Verslag huishoudelijke elektrische installatie op laagspanning en zeer lage spanning

Referentie: **005-20260326-02**	Datum controle: **26/03/2026**
Keurder: **005**

Eigenaar:	**Onbekend**	EAN-code:	**541449206000485592**
Adres installatie:	**Ruiterijstraat 6 bus A, 3920 - Lommel**	Nummer teller(s):	**1SAG1100618187**
		Distributienetbeheerder installatie:	**Fluvius**
Datum uitvoering installatie:	☐ Vóór 01/10/1981 ☑ Tussen 01/10/1981 en 01/06/2020 ☐ Vanaf 01/06/2020		
Type:	☑ Wooneenheid ☐ Niet-huishoudelijk ☐ PV ☐ Batterij ☐ Laadpaal

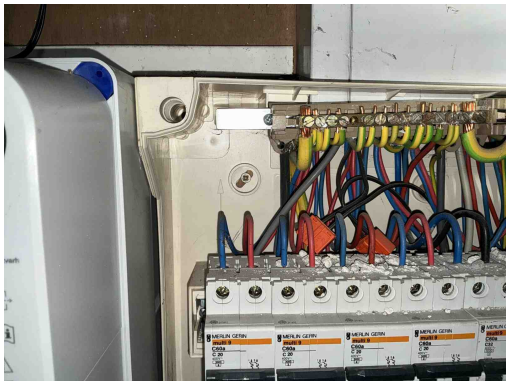
B06 - Het elektrisch verdeelbord heeft niet de minimale beschermingsgraad IPXX-B in een gewone ruimte (Boek 1: 4.2.2.3).
Opmerking: Bord 1

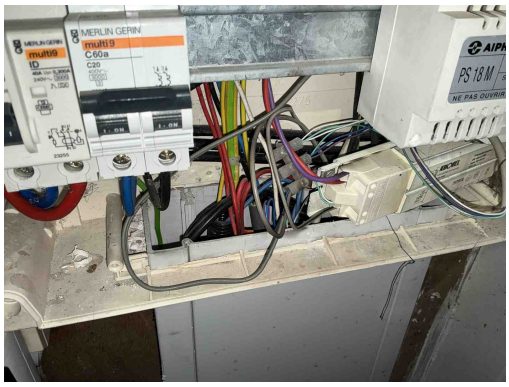
T21 - Het elektrisch materieel is niet geplaats volgens de voorschriften van de fabrikant/ regels van goed vakmanschap . (Boek 1: 1.4.1.3)
Opmerking: Ophangschroeven bord 1

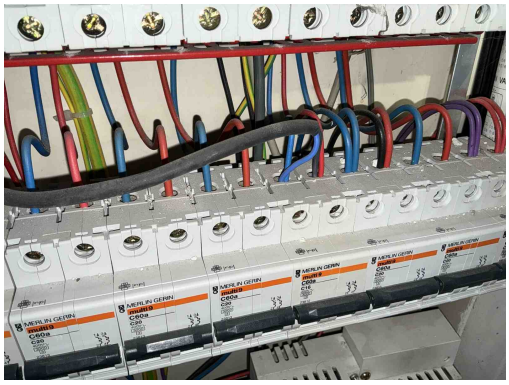
C35 - Er zijn doorverbindingen gemaakt met lusterklemmen; er kon niet aangetoond worden dat deze klemmen geschikt zijn voor de aanwezige spanning, stroom en draadsectie en dat ze “CE” zijn (Boek 1: 1.4.2.1.).
Opmerking: Bord 1

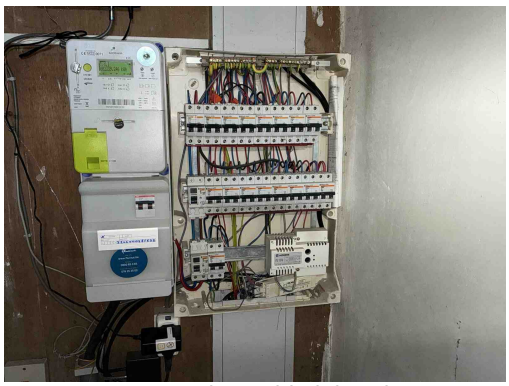
B16 - De interne soepele geleiders zijn niet aan beide uiteinden voorzien van samenknijpende hulzen of evenwaardig (Boek 1: 5.3.5.5).
Opmerking: Bord 1 (C16)

C38 - Het gebruikte kabeltype (snoerkabel) voldoet niet aan de specificaties die van toepassing zijn op voedingsleidingen voor vaste installatie (Boek 1: 1.4.2.1, 5.2.6.2).
Opmerking: Bord 1 (C16)
